Information urgente de sécurité

Erreur de couple excessif lors de la chirurgie assistée par robot (RAS) Hugo™

Numéros de modèle - MRASC0003 et MRASC0005

Référence Medtronic : FA1474

Annexe A – Flux de travail pour le dépannage des instruments désactivés

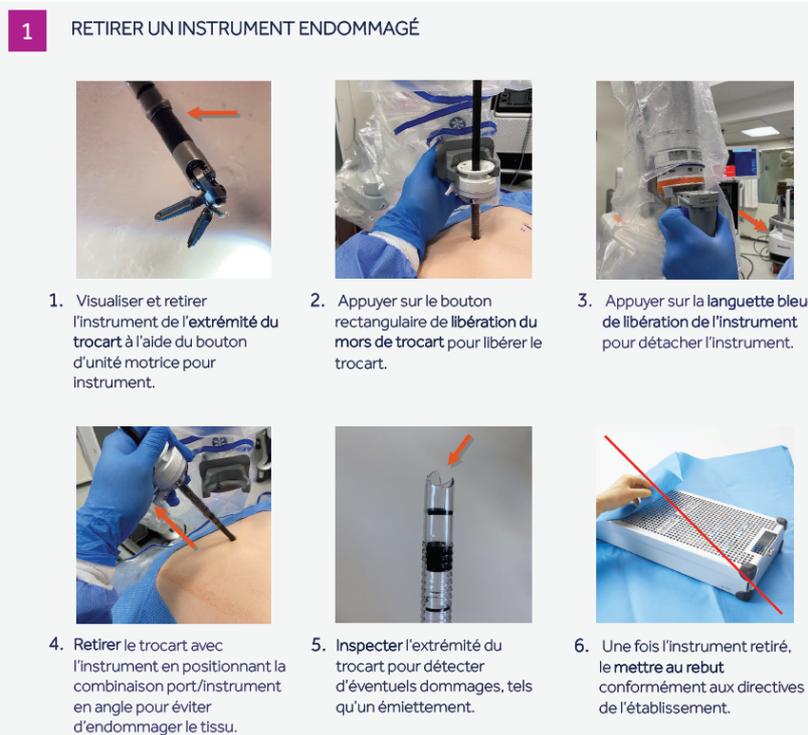
- Après l'étape 2 et avant l'étape 3 : confirmer l'orientation de rotation de l'instrument.
 - Remarque : les étapes suivantes constituent un texte suggéré à intégrer dans le Guide d'utilisation révisé.
- Si la fente de l'instrument est orientée face à la piste de l'instrument, appuyez sur les deux onglets de libération bleus pour libérer l'instrument et activer la rotation SIM.

Faites pivoter le module d'interface stérile jusqu'à ce que l'instrument soit orienté à l'opposé de la piste de

l'instrument

- Procédez à l'étape 3
